Deel	Groep
P 400	26
Betreft	NO.
onderste radiatorslang	418
	Datum
	910618

Service Bulletin

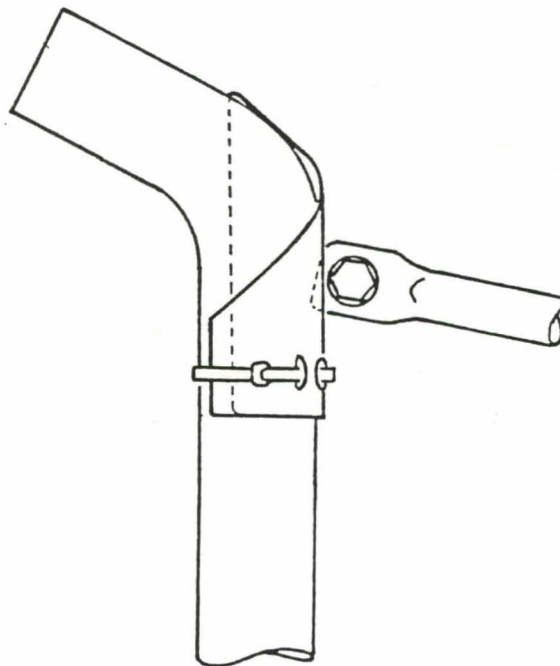
Vanaf chassisnummer 440/460-072258 en 480-551750 bij auto's met een kleine radiator is het mogelijk dat de onderste radiatorslang doorslijt tegen de bout van de versnellingsbaksteun.

Monteer om de slang een bescherming o/n 3344878-8 en klemband o/n 948211-8.

Vanaf chassisnummer 440/460-226106 en 480-569769 wordt deze bescherming in productie toegepast.
